改善箇所説明図

代表型式：カトウ UDS-KRC011

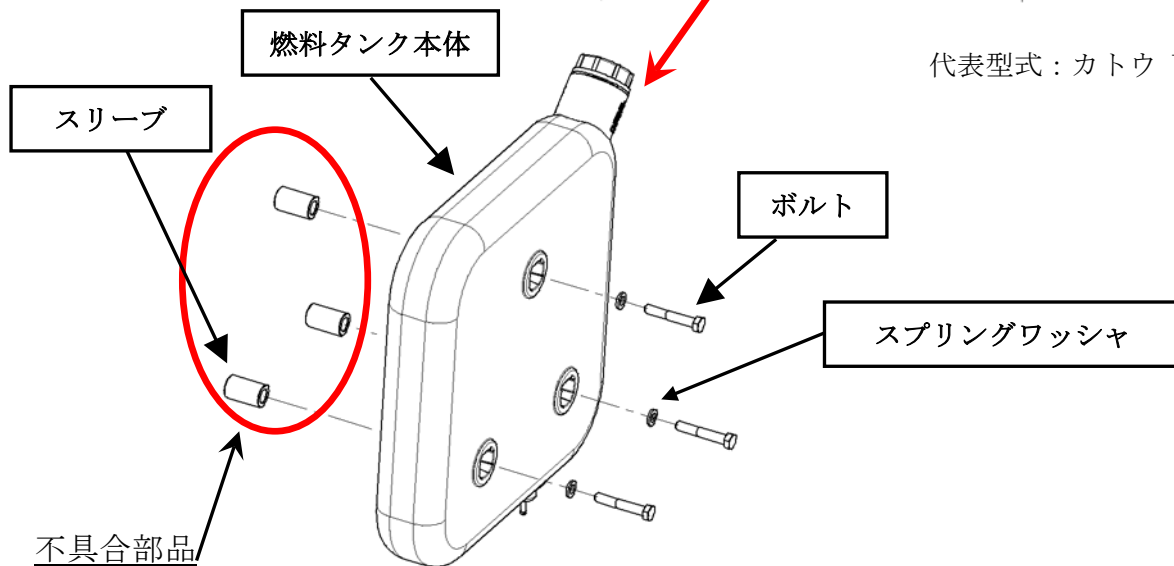
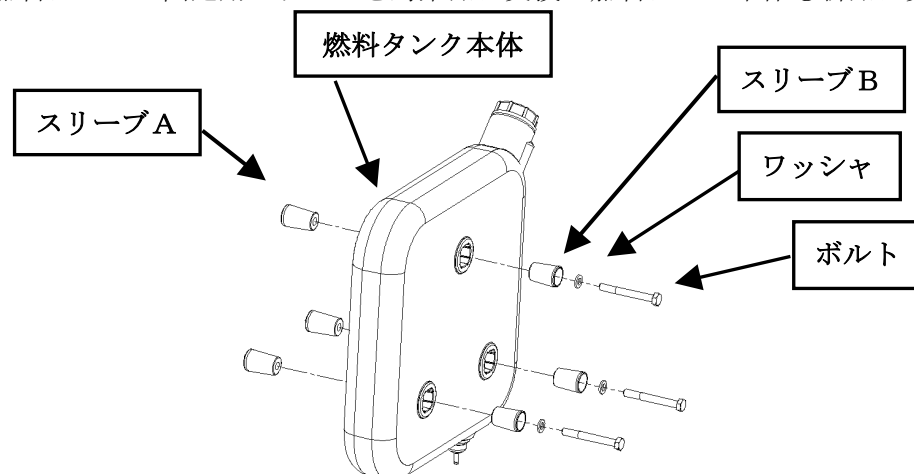
ホイール・クレーンの運転室暖房用の燃料タンクにおいて、当該タンクを取り付けるためのスリーブ形状が不適切なため、ストッパーとタンク本体が接触して、燃料タンク固定部に応力が集中することがある。そのため、そのままの状態で使用を続けると、走行時の振動等により亀裂が生じ、燃料が漏れることがある。

当該燃料タンクの固定用スリーブを対策品に交換し燃料タンク本体も新品に交換する。
